福島第一原子力発電所 特定原子力施設に係る実施計画変更比較表（第Ⅱ章 2.5 汚染水処理設備等）

変更前	変更後	変更理由
<p>(中略)</p> <p>2.5.2 基本仕様 2.5.2.1 主要仕様 2.5.2.1.1 汚染水処理設備, 貯留設備 (タンク等) 及び関連設備 (移送配管, 移送ポンプ等)</p> <p>(中略)</p> <p>(46) 多核種処理水貯槽 ※1,3 合計容量 (公称) <u>1,145,301 m³</u> (必要に応じて増設) 基数 <u>820 基</u> (必要に応じて増設) 容量 (単基) 700m³, 1,000m³, 1,060m³, 1,140m³, 1,160m³, 1,200m³, 1,220 m³, 1,235m³, 1,330m³, 1,356m³, 2,400m³, 2,900m³/基※2 材 料 SS400, SM400A, SM400B, SM400C, SM490A, SM490C 板厚 (側板) 12mm (700m³, 1,000m³, 1,160m³, 1,200m³, 1,220m³, 1,235m³, 1,330m³, 1,356m³), 18.8mm (2,400m³), 15mm (1,000 m³, 1,060m³, 1,140m³, 1,330m³, 2,900m³), 16mm (700m³)</p> <p>(中略)</p>	<p>(中略)</p> <p>2.5.2 基本仕様 2.5.2.1 主要仕様 2.5.2.1.1 汚染水処理設備, 貯留設備 (タンク等) 及び関連設備 (移送配管, 移送ポンプ等)</p> <p>(中略)</p> <p>(46) 多核種処理水貯槽 ※1,3 合計容量 (公称) <u>1,122,301 m³</u> (必要に応じて増設) 基数 <u>797 基</u> (必要に応じて増設) 容量 (単基) 700m³, 1,000m³, 1,060m³, 1,140m³, 1,160m³, 1,200m³, 1,220 m³, 1,235m³, 1,330m³, 1,356m³, 2,400m³, 2,900m³/基※2 材 料 SS400, SM400A, SM400B, SM400C, SM490A, SM490C 板厚 (側板) 12mm (700m³, 1,000m³, 1,160m³, 1,200m³, 1,220m³, 1,235m³, 1,330m³, 1,356m³), 18.8mm (2,400m³), 15mm (1,000 m³, 1,060m³, 1,140m³, 1,330m³, 2,900m³), 16mm (700m³)</p> <p>(中略)</p>	<p>G 4 北, G 5 エリアタンク撤去に伴う記載の変更 G 4

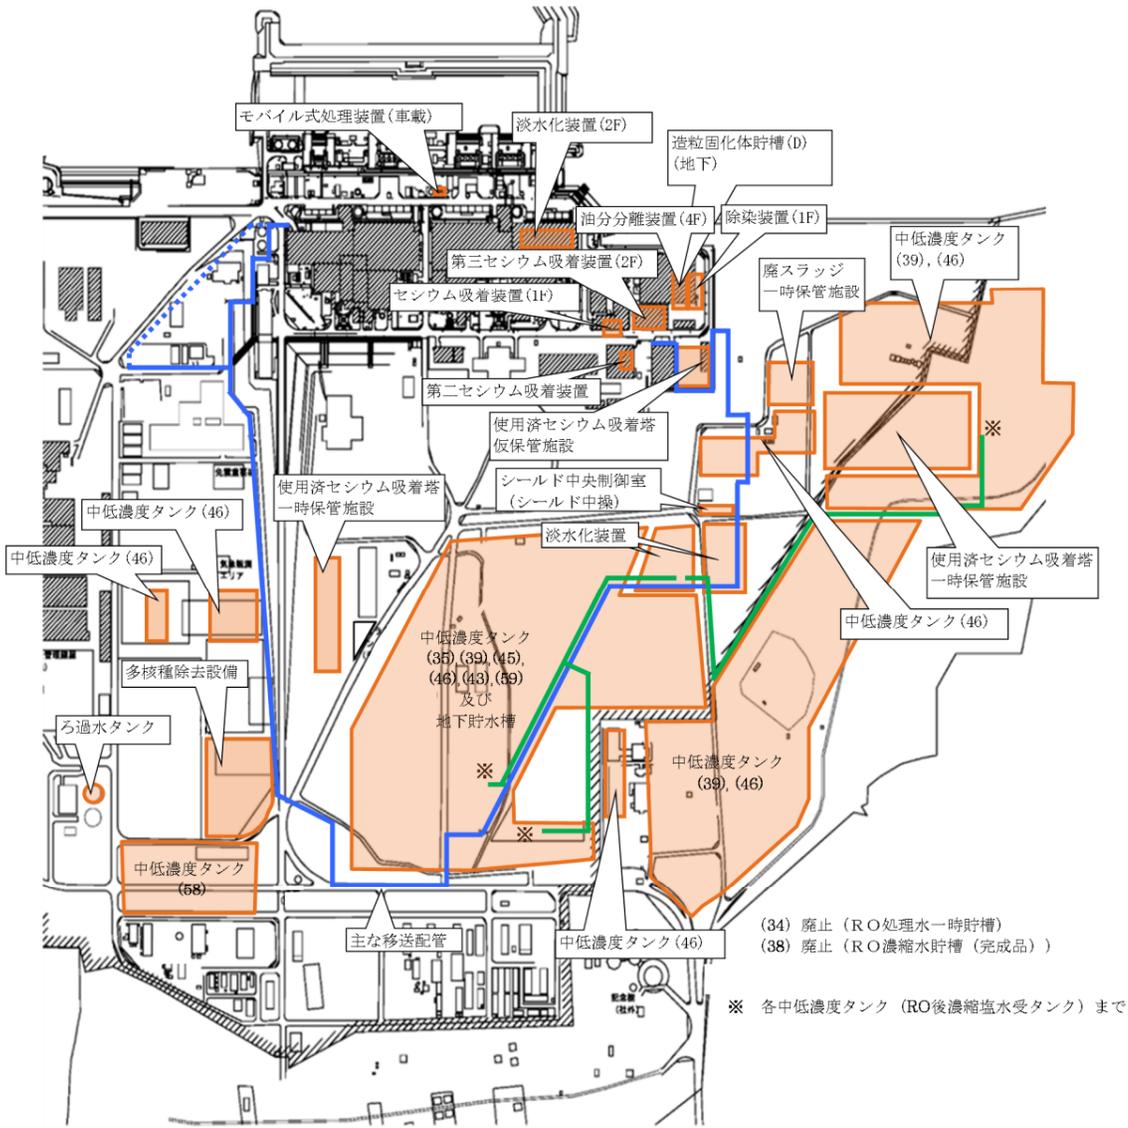
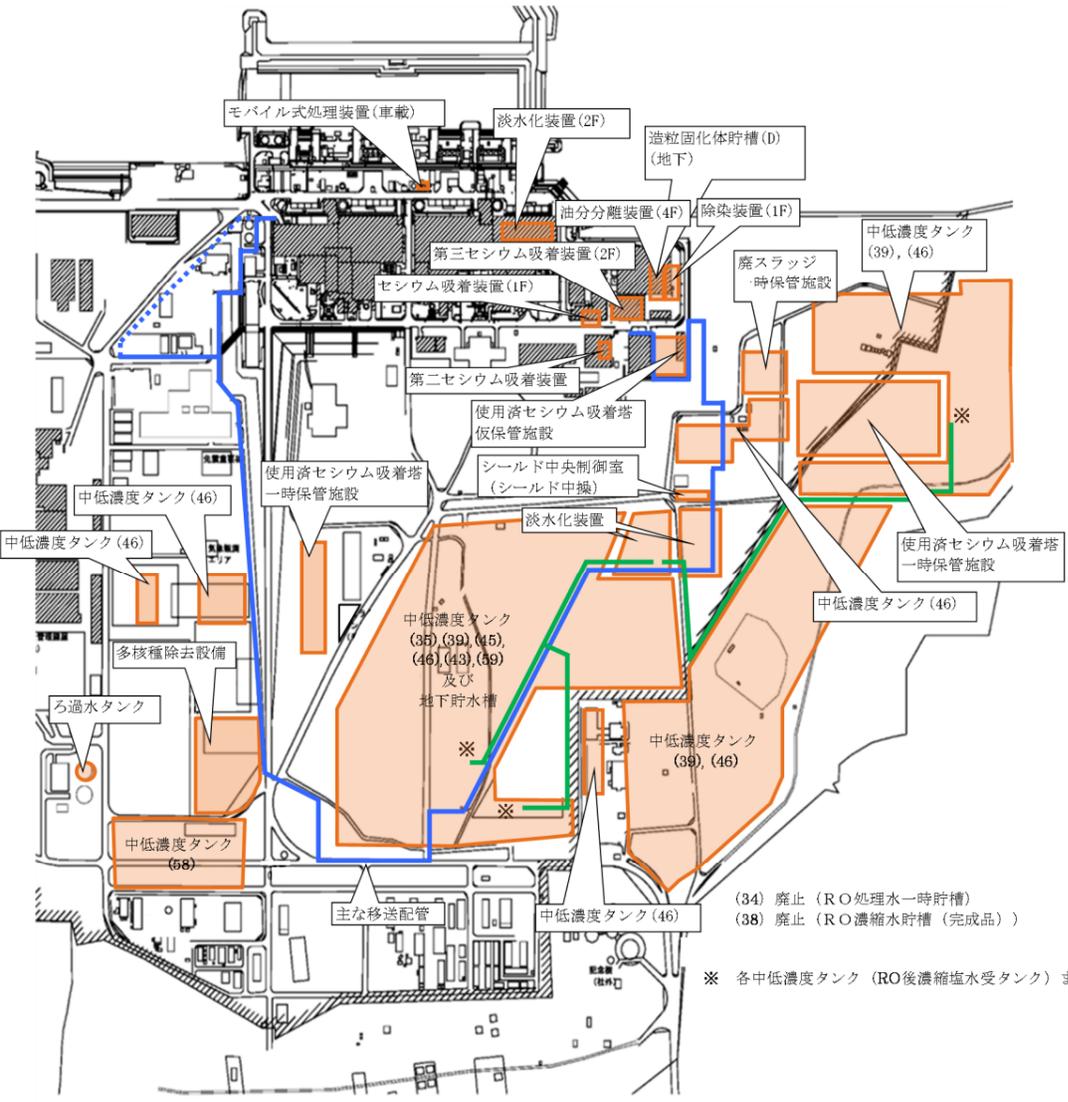
変更前	変更後	変更理由
<p style="text-align: center;">添付資料-1</p> <p>(中略)</p>  <p style="text-align: center;">(b) 配置概要 図-1 汚染水処理設備等の全体概要図 (2/2)</p> <p>(中略)</p>	<p style="text-align: center;">添付資料-1</p> <p>(中略)</p>  <p style="text-align: center;">(b) 配置概要 図-1 汚染水処理設備等の全体概要図 (2/2)</p> <p>(中略)</p>	<p>G4北, G5エリアタンク撤去に伴う記載の適正化</p>

タンクエリア全体図

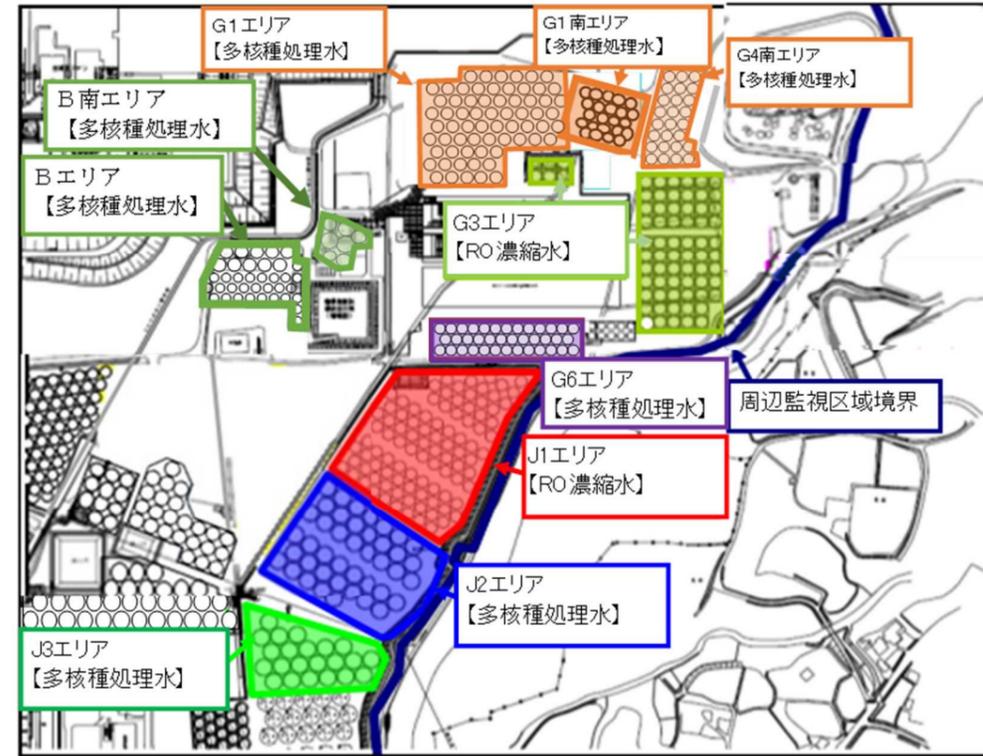
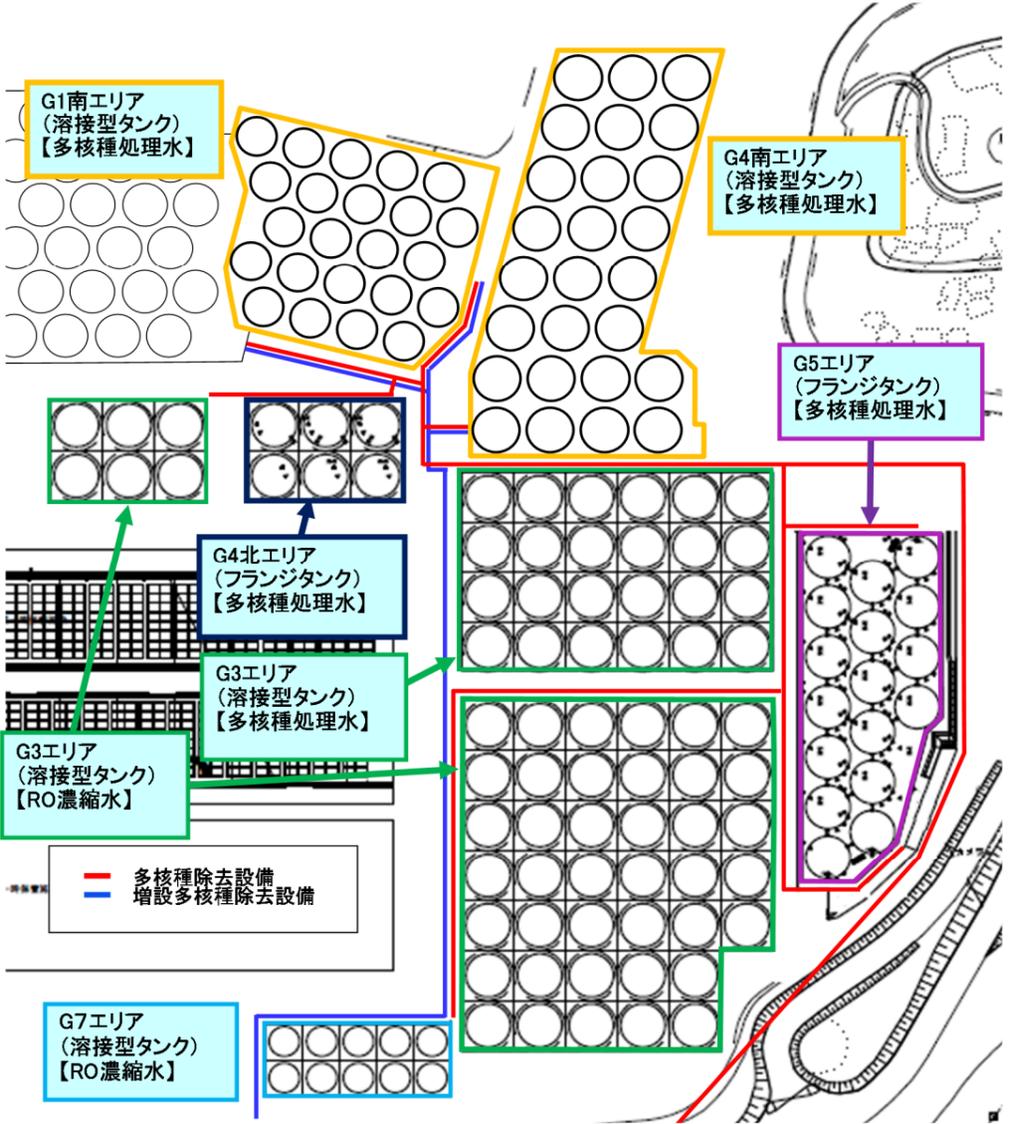
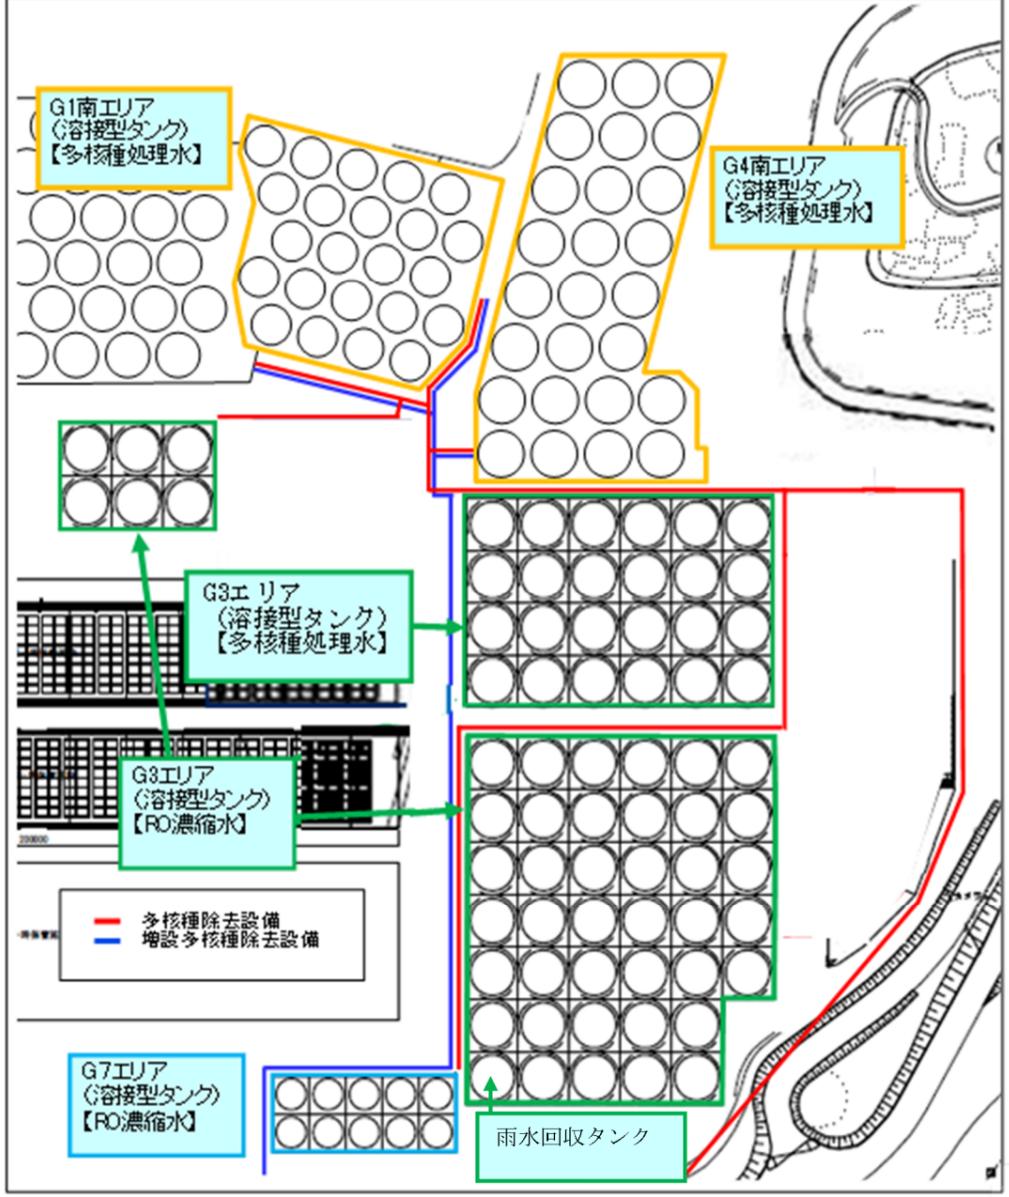
G4北, G5エリアタンク撤去に伴う記載の削除

タンクエリア詳細図

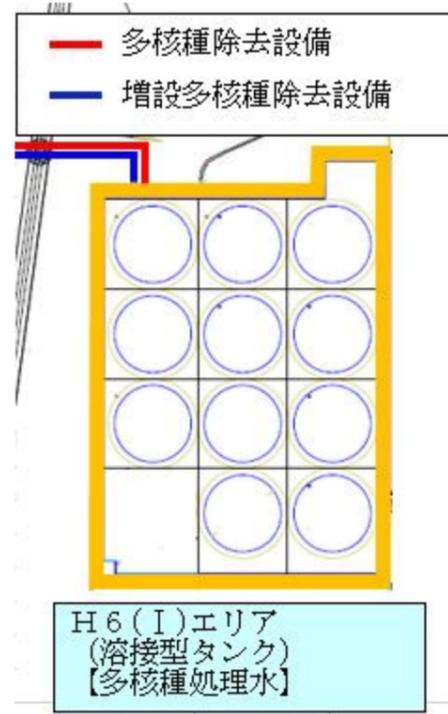
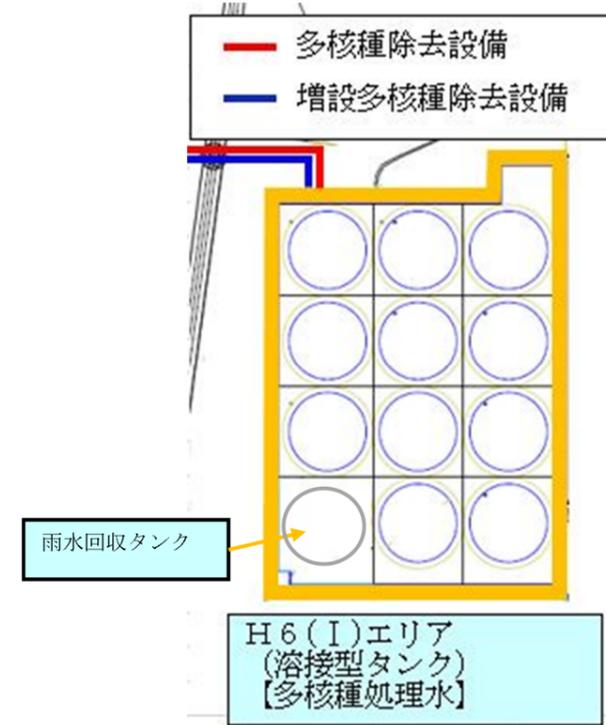
変更前	変更後	変更理由
 <p style="text-align: center;">タンクエリア詳細図</p> <p>(中略)</p>	 <p style="text-align: center;">タンクエリア詳細図</p> <p>(中略)</p>	<p>G4北, G5エリアタンク撤去に伴う記載の削除及び適正化</p>

記載の適正化

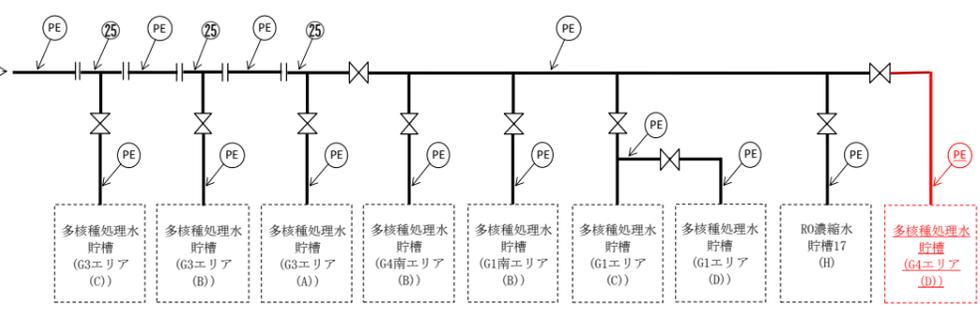
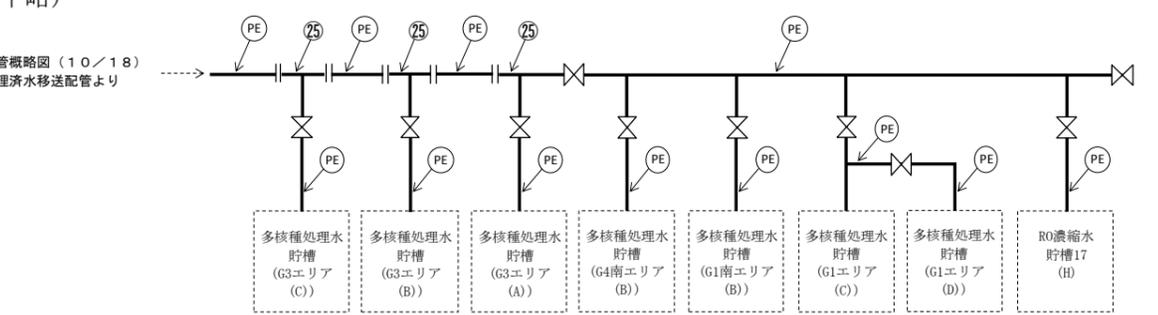
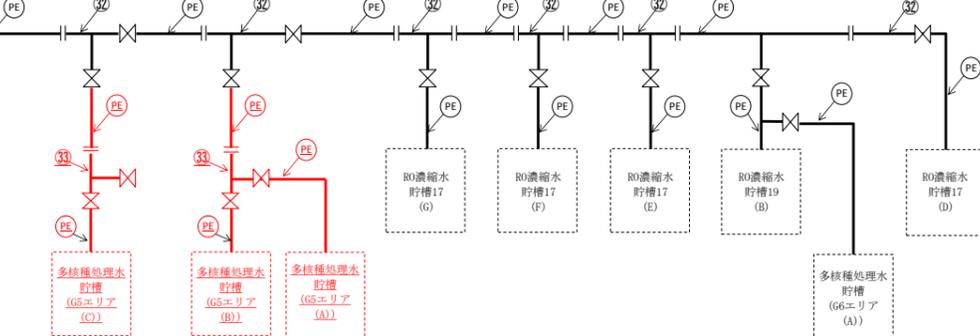
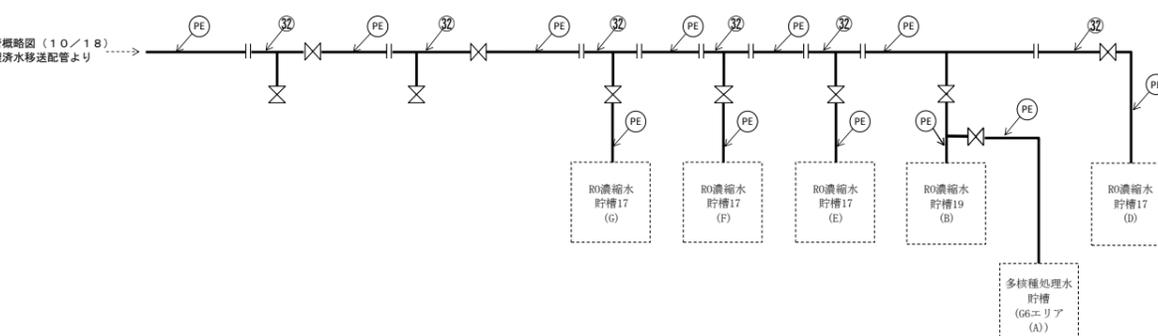
変更前	変更後	変更理由
<p style="text-align: center;">添付資料-2</p> <p style="text-align: center;">放射性液体廃棄物処理設備等に関する構造強度及び耐震性等の評価結果</p> <p>(中略)</p> <p>1.2.6 配管 1.2.6.1 構造強度評価 1.2.6.1.1 配管(鋼管) 1.2.6.1.1.1 評価箇所 強度評価箇所を図-1に示す。</p> <p>(中略)</p>  <p>図-1 配管概略図(15/18)</p> <p>図中の番号は、1.2.6.1.1.3の番号に対応する。</p> <p>※使用する材料に変更の無い範囲で図に示す 配管構成は変更となる場合がある</p>	<p style="text-align: center;">添付資料-2</p> <p style="text-align: center;">放射性液体廃棄物処理設備等に関する構造強度及び耐震性等の評価結果</p> <p>(中略)</p> <p>1.2.6 配管 1.2.6.1 構造強度評価 1.2.6.1.1 配管(鋼管) 1.2.6.1.1.1 評価箇所 強度評価箇所を図-1に示す。</p> <p>(中略)</p>  <p>図-1 配管概略図(15/18)</p> <p>図中の番号は、1.2.6.1.1.3の番号に対応する。</p> <p>※使用する材料に変更の無い範囲で図に示す 配管構成は変更となる場合がある</p>	<p>G4北エリアタンク撤去に伴う記載の削除</p>
<p>(中略)</p>  <p>図-1 配管概略図(16/18)</p> <p>図中の番号は、1.2.6.1.1.3の番号に対応する。</p> <p>※使用する材料に変更の無い範囲で図に示す 配管構成は変更となる場合がある</p>	<p>(中略)</p>  <p>図-1 配管概略図(16/18)</p> <p>図中の番号は、1.2.6.1.1.3の番号に対応する。</p> <p>※使用する材料に変更の無い範囲で図に示す 配管構成は変更となる場合がある</p>	<p>G5エリアタンク撤去に伴う記載の削除</p>

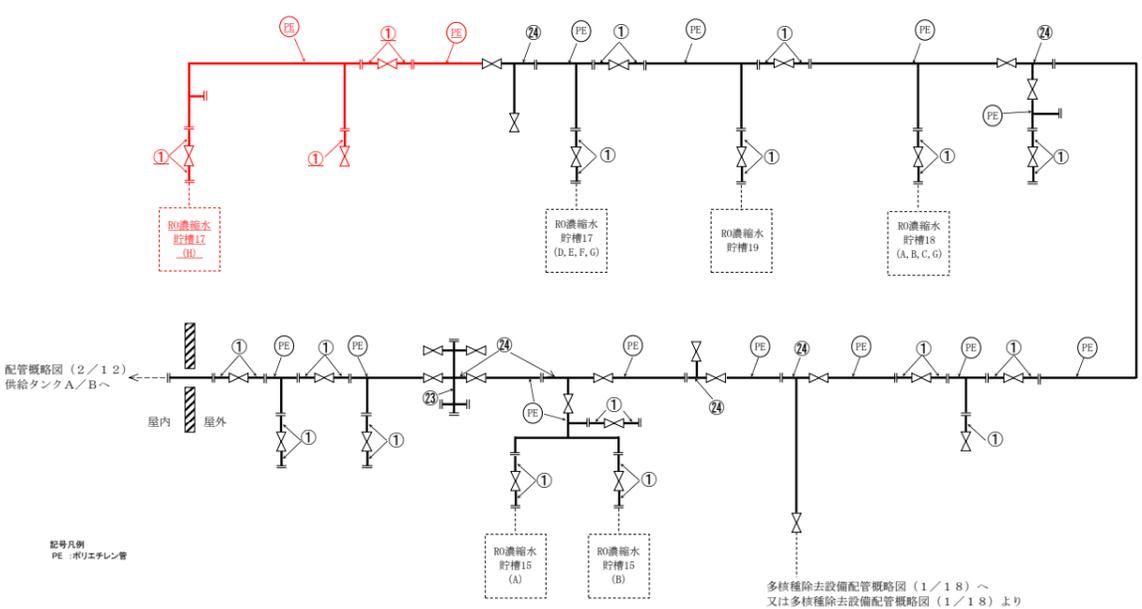
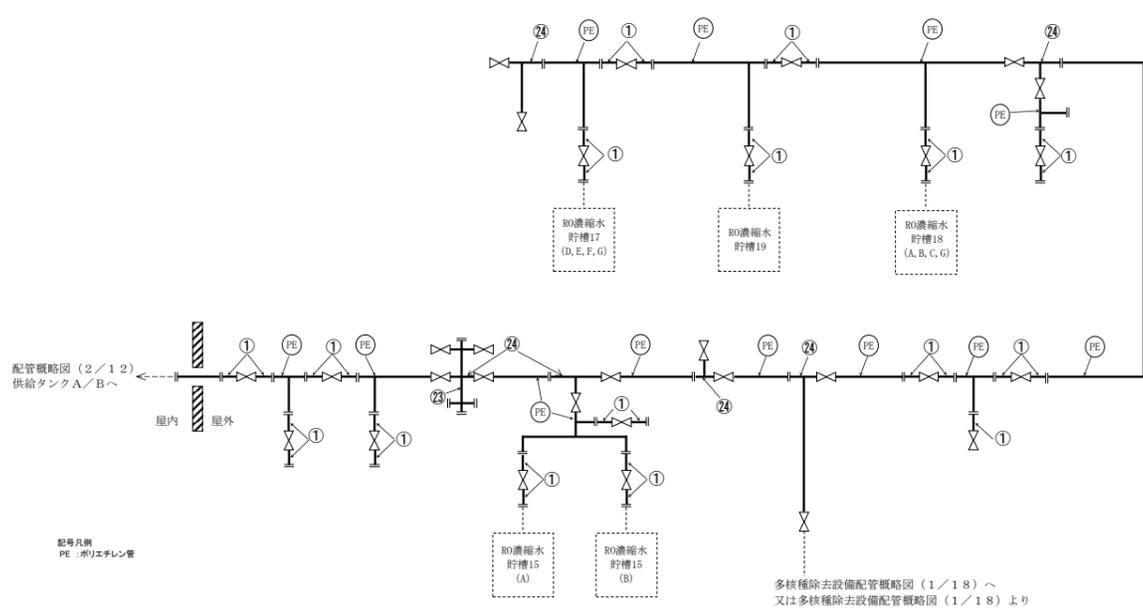
変更前	変更後	変更理由
<p style="text-align: right;">添付資料-4</p> <p style="text-align: center;">高性能多核種除去設備の強度に関する計算書</p> <p>(中略)</p> <p>2.4 主配管 2.4.1 評価箇所 強度評価箇所を図-4に示す。</p>  <p style="text-align: center;">図-4 配管概略図 (1/12)</p>	<p style="text-align: right;">添付資料-4</p> <p style="text-align: center;">高性能多核種除去設備の強度に関する計算書</p> <p>(中略)</p> <p>2.4 主配管 2.4.1 評価箇所 強度評価箇所を図-4に示す。</p>  <p style="text-align: center;">図-4 配管概略図 (1/12)</p>	<p>G 4 北エリアタンク撤去による記載の変更</p>
